**Avis de la Mission régionale d'autorité environnementale  
de la région Nouvelle-Aquitaine  
sur un projet de renouvellement d'exploitation de carrière  
à Saint-Agnant-de-Versillat (23)**

n°MRAe 2019APNA152

dossier P-2019-n°8912

Mesures d'évitement, de réduction et d'accompagnement (extrait de l'étude d'impact p 264)

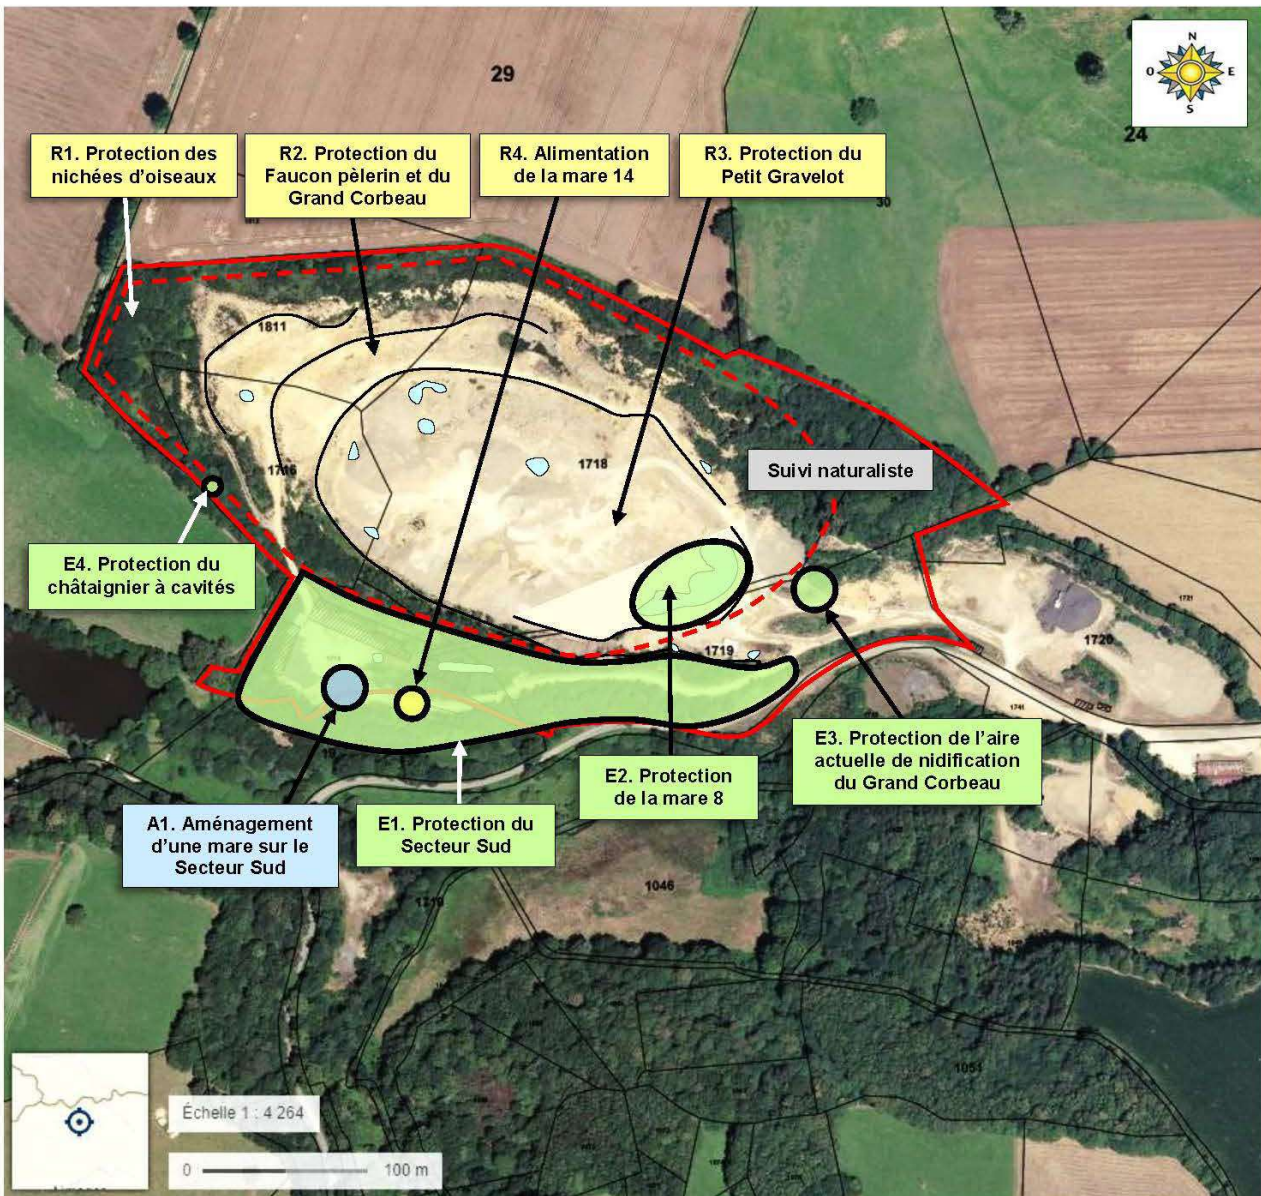
Le porteur de projet prévoit plusieurs mesures d'évitement ou de réduction des impacts, et d'accompagnement des opérations d'exploitation de la carrière qui apparaissent adaptées, notamment :

- la protection du secteur sud en évitant notamment les travaux d'exploitation (stockage de granulats, circulation des engins...),
- la réalisation d'un suivi naturaliste du site par un écologue,
- la protection de l'aire de nidification du Grand Corbeau (Éperon rocheux en face de l'entrée de la carrière),
- l'adaptation des périodes de travaux afin de protéger notamment la nichée des oiseaux,
- la réalimentation de la mare du secteur sud et création d'une mare dans le secteur sud.
